**AVIS RELATIF À LA PROTECTION
CONTRE LES EVENTUELS EFFETS NOCIFS ET NUISANCES
PROVOQUÉS PAR LES RAYONNEMENTS NON IONISANTS
GÉNÉRÉS PAR DES ANTENNES ÉMETTRICES STATIONNAIRES**

Commune : DISON - Exploitant : CITYMESH

Référence exploitant : LG04975_B

Rapport n° 4004 / 2024

Figure 1 : Vue en plan des lieux de séjour et des points de contrôle

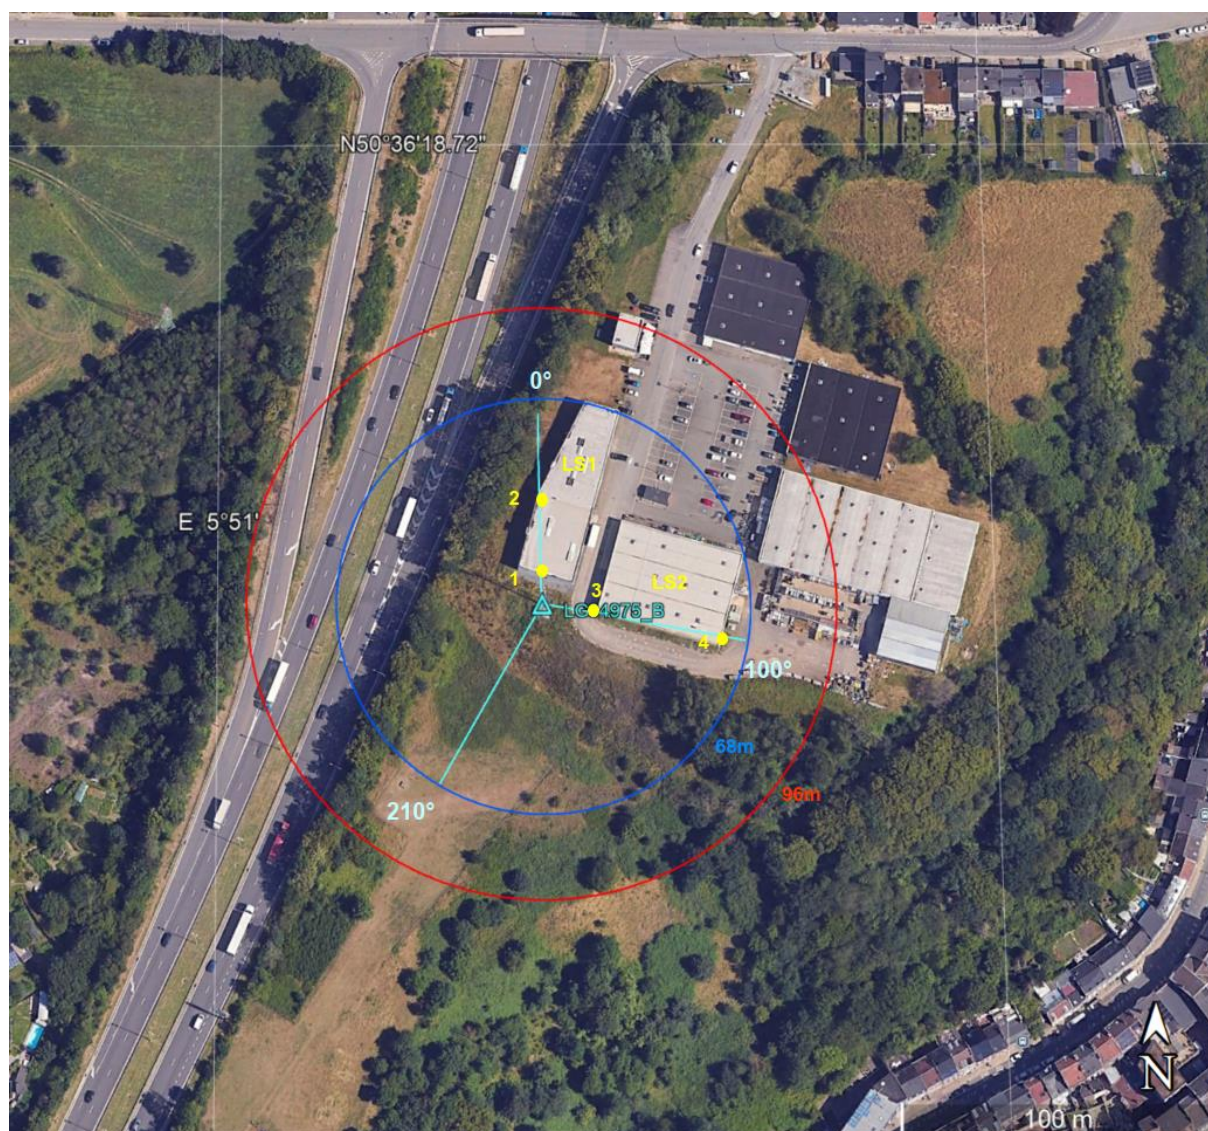
N° point de contrôle	LS	Atténuation (dB)	Indice d'exposition relatif à la limite par installation IE_i
2	LS1	3,0	0,059
3	LS2	3,0	0,047
4	LS2	3,0	0,033
1	LS1	3,0	0,025

En ce qui concerne les antennes de l'installation mentionnées dans le tableau 1, la distance maximale à laquelle la limite pourrait être atteinte, à l'extérieur, est égale à 95,5 m. S'il n'y a pas de LS à une distance inférieure, les antennes respectent forcément la limite d'immission.

Dans le cas des LS situés à l'intérieur des bâtiments, une atténuation d'obstacle est prise en compte et il en résulte que la distance maximale à laquelle la limite pourrait être atteinte se réduit à 67,6 m.

Figure 2 : Vue en plan des installations d'antennes dans un rayon de 300 mètres autour de l'installation faisant l'objet de la demande d'avis

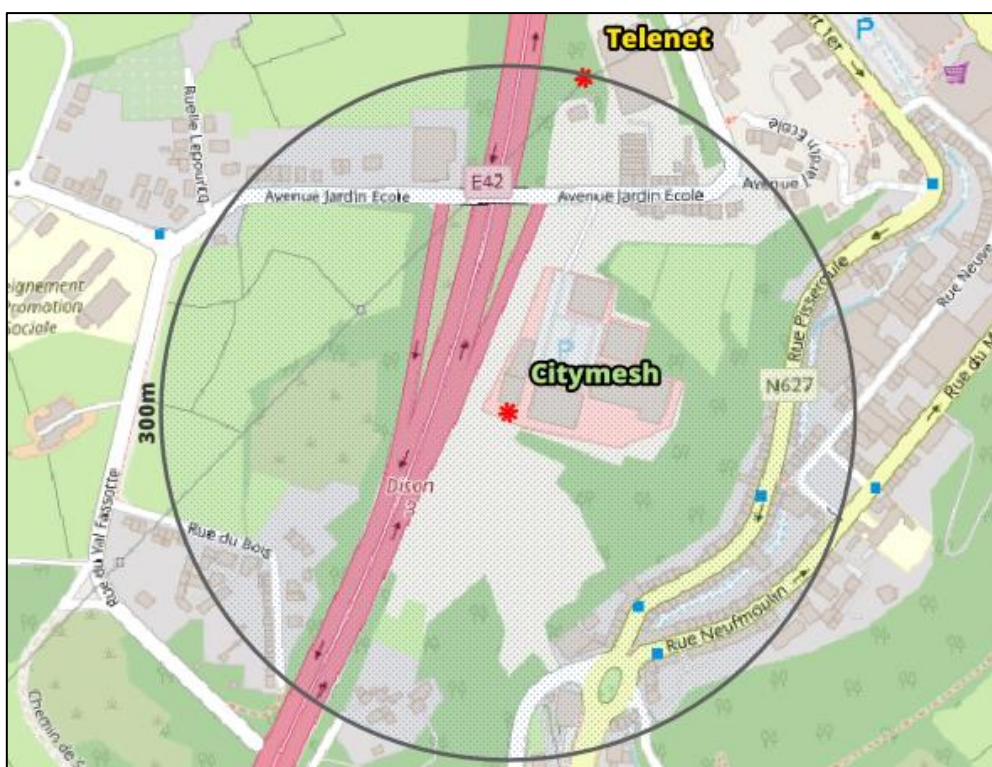
- a) il y a au plus 4 installations d'antennes émettrices stationnaires présentes dans la zone d'évaluation de 300 mètres de rayon représentée dans la figure 2, y inclus l'installation référencée dans le paragraphe 2 : la limite cumulative définie à l'article 4, §2 du décret est nécessairement respectée dans les lieux de séjour à l'intérieur de la zone d'évaluation de 300 mètres de rayon ;

- b) il y a exactement 5 installations d'antennes émettrices stationnaires présentes dans la zone d'évaluation de 300 mètres de rayon représentée dans la figure 2, y inclus l'installation référencée dans le paragraphe 2 et il existe, pour 3 ou 4 de ces installations, un avis attestant le respect de la limite abrogée de 3 V/m : la limite cumulative définie à l'article 4, §2 du décret est nécessairement respectée dans les lieux de séjour à l'intérieur de la zone d'évaluation de 300 mètres de rayon ;

- c) dans tous les autres cas, il a été vérifié que la limite cumulative définie à l'article 4, §2 du décret n'est pas dépassée dans les lieux de séjour sur base du nombre d'installations localisées dans la zone d'évaluation de 300 mètres de rayon représentée dans la figure 2, de leur localisation ainsi que des données inscrites dans la figure 1 et au paragraphe 4 du présent avis et dans les avis attestant le respect de la limite par installation ou de la limite abrogée de 3 V/m relatifs aux autres installations reprises dans la figure 2.

Compte tenu des considérations ci-dessus, il apparaît que l'intensité du rayonnement électromagnétique généré, dans les lieux de séjour situés dans un rayon de 300 mètres autour de l'installation référencée dans le paragraphe 2, par l'ensemble des antennes émettrices stationnaires de l'ensemble des exploitants du même site d'antennes émettrices stationnaires respecte la limite fixée à l'article 4, § 2 du décret.
